OPINIA

dot. sprostowania oczywistej omyłki występującej w Ekspertyzie Technicznej sporządzonej dla obiektu Publicznego Przedszkola nr 5 w Brzegu, ul. Bohaterów Monte Cassino 1, 49 – 300 Brzeg zatwierdzonej Postanowieniem Opolskiego Komendanta Wojewódzkiego Państwowej Straży Pożarnej nr WPZ.52840.70.2023 z dnia 20 października 2023 r.

W załączeniu rysunek poglądowy - rzut parteru (rys. nr 3) obrazujący występującą omyłkę (skala skażona).

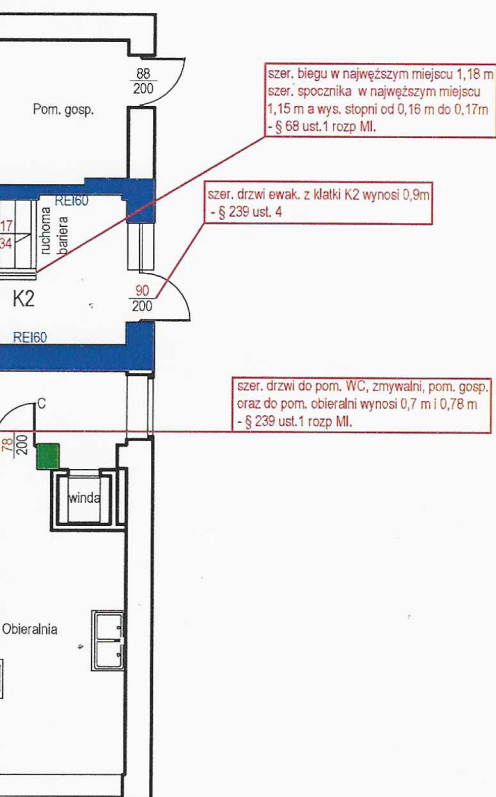
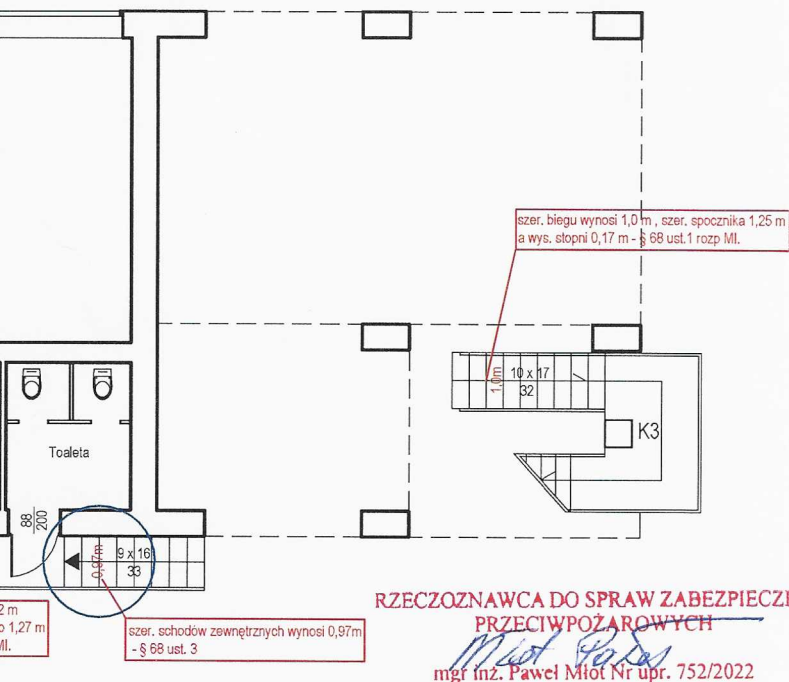
W punkcie 7.3 Ekspertyzy Technicznej „Zestawienie niezgodności, które nie zostaną doprowadzone w budynku do stanu zgodnego z przepisami” omyłkowo nie zamieszczono wymienionej w pozostałej części ekspertyzy nieprawidłowości dot. szerokość użytkowej schodów zewnętrznych wynoszącej 0,97 m - co jest niezgodne z § 68 ust. 3 rozporządzenia Ministra Infrastruktury z dnia 12 kwietnia 2002 r. w sprawie warunków technicznych, jakim powinny odpowiadać budynki i ich usytuowanie (tj. Dz.U. z 2022 r. poz. 1225). Nieprawidłowość ta została wskazana w pkt. 5.9 – warunki ewakuacji, w pkt. 7.1 - wykaz niezgodności z przepisami warunków technicznych i ochrony przeciwpożarowej występujących w budynku oraz w części rysunkowej na rzucie kondygnacji parteru (nr rys. 3), natomiast omyłkowo nie umieszczona w punkcie dot. zestawienia niezgodności, które nie zostaną doprowadzone w budynku do stanu zgodnego z przepisami, co spowodowało brak jej umieszczenia w Postanowieniu Opolskiego Komendanta Wojewódzkiego Państwowej Straży Pożarnej nr WPZ.52840.70.2023 z dnia 20 października 2023 r.

Stwierdza się, że występująca nieprawidłowość dotycząca szerokości użytkowej schodów zewnętrznych wynoszących 0,97 m, przy wymaganych 1,20 m - § 68 ust. 3 rozp. MI jw. co prawda nie spełnia obowiązujących przepisów, natomiast nie wpływa negatywnie na konieczność zmiany zaproponowanych już rozwiązań zastępczych, zatwierdzonych Postanowieniem jw. Zaproponowane rozwiązania zastępcze zapewniają akceptowalny poziom bezpieczeństwa pożarowego obiektu, tym samym możliwość ewakuacji ludzi z obiektu, biorąc pod uwagę nieprawidłowość dot. zawężenia szerokość użytkowej schodów zewnętrznych do wartości 0,97 m.
